## RAADSBSLUIT

**Onderwerp** Bestemmingsplan Parkeerterrein de Worp  
**Voorstelnummer** 2017-686  
**Raadstafel d.d.** 14 juni 2017  
**Raadsvergadering** 28 juni 2017

## Inrichtingsvoorstel Parkeerterrein de Worp Bestemmingsplan Parkeerterrein de Worp

#### Filevorming op de Twelloseweg

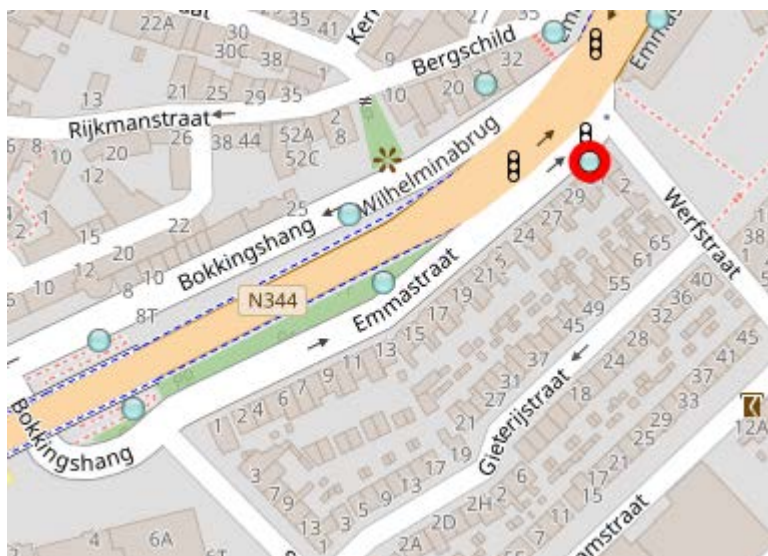
In de zienswijze wordt aangegeven dat bij rood licht op de verkeerslichten aan de kruising van de Twelloseweg met de N344 reeds filevorming tot ver in de Twelloseweg optreedt. Hierover kan het volgende aangegeven worden.

Aangenomen wordt dat hier bedoeld wordt op het gegeven dat de luchtkwaliteit langs een weg minder goed is wanneer sprake is van slecht doorstromend of wachtend verkeer op een weg.
